## Merknadsskjema – offentlig ettersyn, tidsrom 10.07.2023 – 24.09.2023

Plannamn	Gbnr. 95/7 og 95/256 m.fl. Reguleringsplan Byrknes Utvikling
Arealplan-ID	2021003
Saksnummer	
Utarbeidd av	GB
Sist revidert	20.11.2023

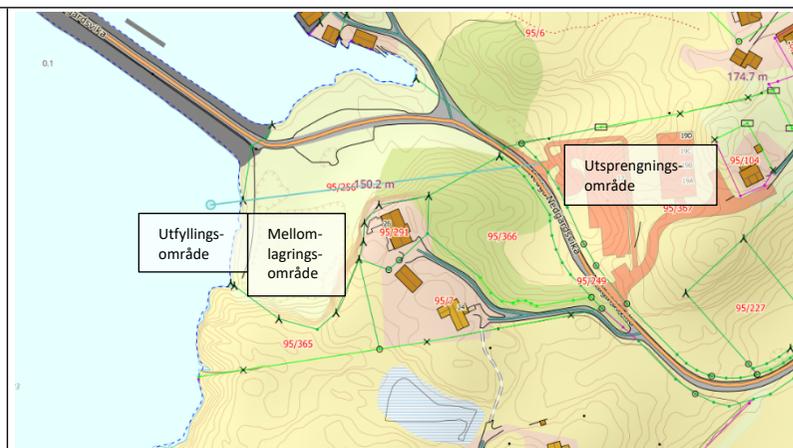
2	Harald Ludvik og Sølvi-Ann Oddekalv  Søre garden 21 4635-95/176  28.08.2023	Merknadsstiller gjer merksam på at adkomstveg til Søre garden 21 inngår i reguleringsplanen, og ynskjer at det i planen vert vist at dei er sikra tilkomst til eigedomen sin.	<b>Teke til følgje</b> Tilkomst vert sikra i føresegnene i nytt punkt 3.2.9. Gnr/gnr 95/267 er også sikra tilkomst i føresegnene og det er lagt inn avkjørselspilar i reguleringsplankartet.
3	Svenn Kjetil Haveland for Terje Ketil Byrknes  Søre garden 13 4635-95/15  20.09.2023	-Området for BFS6 og LKM2 er feilaktig teikna inn på tomt til 95/15. Grenser må korrigerast. -Området LKM1 ligg på tomt til 95/15, og skal ikkje inngå i utviklingsprosjektet. - Utviding av veggen o_SKV1 med fortau ved BFS8 må gjerast slik at det ikkje tomt 95/15 vert råka. - Renovasjonsanlegg f_BRE3 er teikna inn på tomt til 95/15. Også 95/15 må kunne nytte f_BRE3, elles må alternativ plassering etablerast. - Renovasjonsanlegg f_BRE4 ligg i grense til 95/15. Også 95/15 må kunne nytte f_BRE3. - Det er 6 og ikkje 5 eksisterande hus i BFS1-8.	<b>Delvis teke til følgje</b> Grense til BFS6 er justert og arealet lengst vest vert regulert til LKM4 (Vern av kulturmiljø eller kulturminner) for å videreføre kulturminneplanen rundt fiskar-Bondemuseet i Barvågen (plan-ID: 1995002) LKM1 vil ikkje inngå i utviklingsprosjektet, men vi være ein videreføring av kulturminneplanen rundt fiskarbondemuseet i Barvågen (plan-ID: 1995002) Det vil nødvendigvis bli grensejusteringar langs den utvida veggen m/fortau mot Nedgardsvika fleire stader. Det vil ikkje være naturleg at gnr/95/15 nyttar f_BRE3 slik reguleringsplanen er satt saman.

- Vegen f_SV3 som inngår i reguleringsplan, går over tomt til 95/15. Det vert forutsett at det ikkje skal gjerast endringar på denne vegen og at det ved vidare utvikling på området BFS1 vert inngått gjensidig bruksrett på vegrett som følger: 95/7 og 95/201, samt eventuelt nye bruksnummer på desse tomtene får rett til å nytte vegen f_SV3 som ligg over 95/15 sin tomt, og 95/15, samt eventuelt nye bruksnummer på denne tomten får rett til å nytte vegen f_SV3 som ligg over 95/7 sin tomt, samt opparbeide innkøyrse inn på 95/15 som angjeve på teikning.	Det blir lagt inn i føresegnene at også gnr/bnr 95/15 kan nytte f_BRE4. Se §2.6 i føresegnene. Det riktige talet på bustader i BFS1-8 er 6 stk. Talet vil bli korrigert i planutreiinga. f_SV3 er felles for BFS1, f_GP1 og f_BLK1. Det er ikkje ynskjeleg å kople fleire einingar inn på denne vegen.
4	Ole Svein Einebærholm 24.09.2023	Merknadsstiller ber om at molo ikkje bør inngå i reguleringsplanen og at allmeningsområdet som vart tilrettelagt på eigendom 95/7 før moloen og dei klausuler som påkvar eigendommen 95/7 framleis blir ivaretatt i denne reguleringsplanen.	<b>Delvis teke til følge</b> Det meste av moloen er teke ut av reguleringsplanen. Areal sør og aust for moloen er regulert til hotell/overnatting. Privatrettslege avtaler om m.a. parkering må evt. gjerast med grunneigar.
